品番	TBY01405Z	品名	壁付サーモスタット混合水栓	2 / 3
----	-----------	----	---------------	-------

金具補修品互換性情報	製品の前期型品・後期型品を識別し、それぞれに対応した補修品を選定してください。	2_A1_0070
------------	---	-----------

件名	アーチハンドル補修時の注意情報					
対象製品	TBV03435J、TBV03435Z、TBV03436J、TBV03436Z、TBV03440J、TBV03441J、TBV03441Z	TBV03454J、TBV03414J、TBV03414J1、TBV03414Z、TBV03414Z1、TBV03415J、TBV03415J1	TBV03415Z、TBV03415Z1、TBV03416J、TBV03416Z、TBV03416ZA、TBV03417J、TBV03417Z	TBV03417ZA、TBV03425J、TBV03452J、TBV03452Z、TBY01405J、TBY01405J1	TBY01405Z、TBY01405Z1、TBY01406J、TBY01406Z、TBY01406ZA	他

新旧製品識別方法

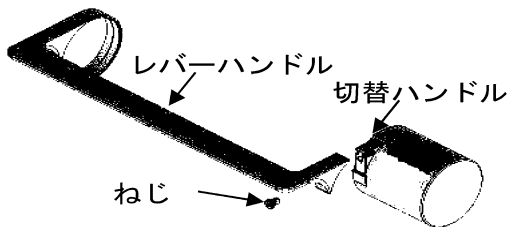
前期型品	切替時期 2023年11月	後期型品
<p>製造ロット 2023年10月31日まで</p> <p>切替ハンドル ねじを外した内部形状</p>  <p>めねじ 切替ハンドル ねじ 小さな突起</p> <p>現物での突起見え方</p>	<p>製造ロット 2023年11月1日以降</p> <p>切替ハンドル ねじを外した内部形状</p>  <p>めねじ 溝 大きな突起</p> <p>現物での突起見え方</p>	
<p>製造年月日の確認方法</p> <p>例) 230405=2023年4月5日</p>

ねじ緩み補修の際は、TH5D0477（切替ハンドル、レバーハンドル、ねじセット）で交換ください。

ねじ緩み補修以外の補修でねじだけ手配な場合は後期型品とはねじ長さが異なりますのでご注意ください。
前記型品用：TH61504M
(後期型品用：分解図参照)

注意 切替ハンドル、レバーハンドル、ねじのセットで新旧互換があります。各部品のみでの交換では新旧互換がありません。
